TECH TIP 006

Е14/ТТ006 версия 1.0
2014/12

6PK1140SF – 6PK1070+T38427

ВДИЗЕЛЬНЫЙ ДВИГАТЕЛЬ VAG 1.6: CAYB И CAYC + СИСТЕМА КОНДИЦИОНИРОВАНИЯ ВОЗДУХА

РИС. 1

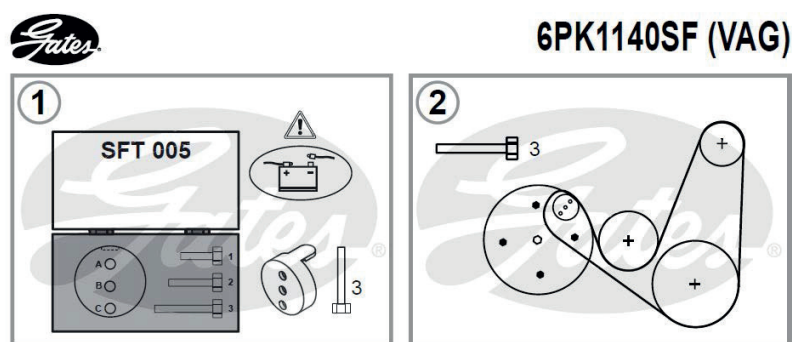
Ассортимент Gates включает в себя ремни Stretch-Fit™ для более ранних версий систем, которые еще не были адаптированы. Инструкции по установке и сведения о подходящих инструментах напечатаны на внутренней стороне упаковки, а также приведены в веб-каталоге. На рис. 1 показана часть первоначальной процедуры.

РИС. 2

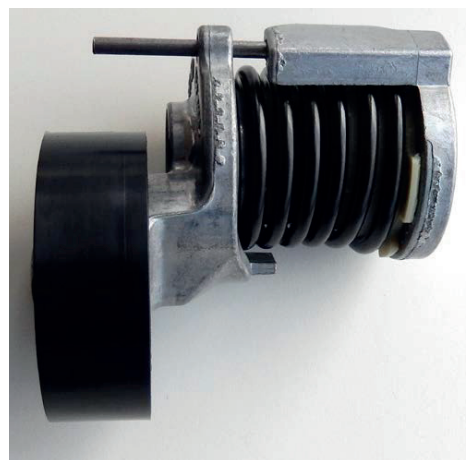
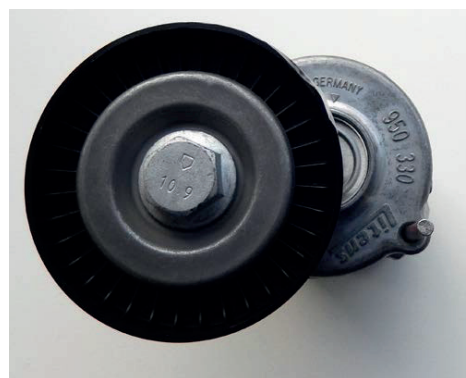
Изменения, внесенные в конструкцию дизельных двигателей CAYB и CAYC VAG 1.6, влияют на функционирование моделей, оснащенных системой кондиционирования воздуха, выпускаемых с октября 2009 года. Прежние эластичные ремни заменены на классические поликлиновые.

Для моделей, выпускаемых с октября 2009 года, компания Gates рекомендует устанавливать ремень 6PK1070 с натяжителем T38427 (рис. 2 и 3).
